Opinia Nr 008423

w budynku przy ul. 1-go Maja nr 69/24 w Wałbrzychu
dotycząca urządzeń grzewczo-kominowych używanych przez B.O.U. Sobiecin

1. Wskazania przewodu kominowego i usytuowania miejsca na podłączenie
2. Ustalenia prawidłowości podłączenia
3. Ustalenia przyczyn wadliwego działania urządzeń

SZCZEGÓŁOWA ORIENTACJA

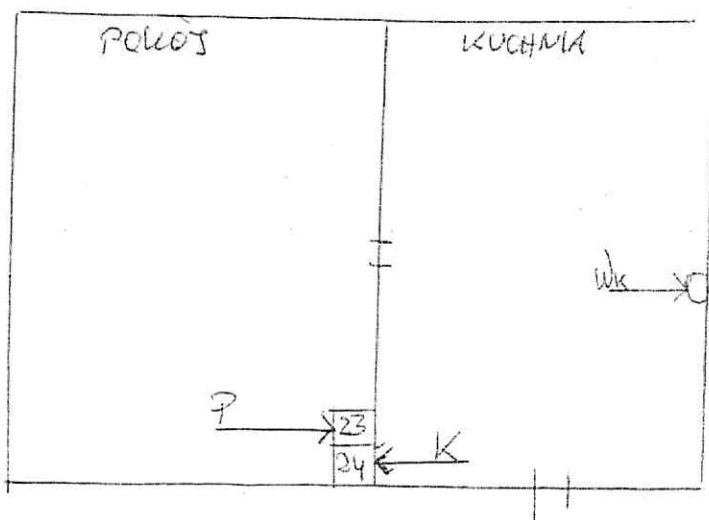
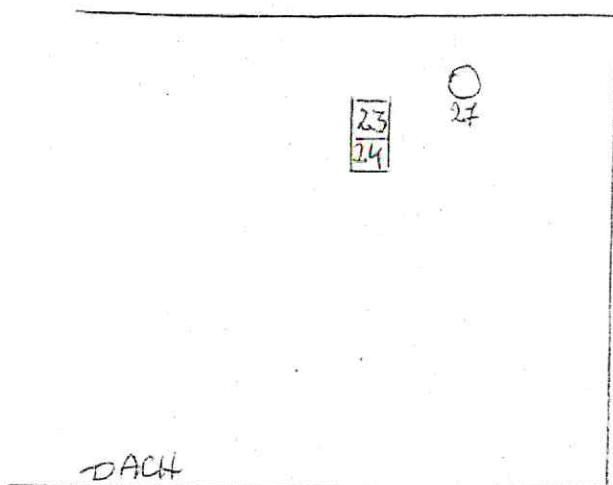
1. Przewód kominowy nr 23 może być przeznaczony dla pieca pokojowego a przewód 24 dla pieca kuchennego.
2. Wentylacja mechaniczna kuchni przewód nr 27.
3. W oknach zamontowane są 2 nawiewniki prawidłowo.
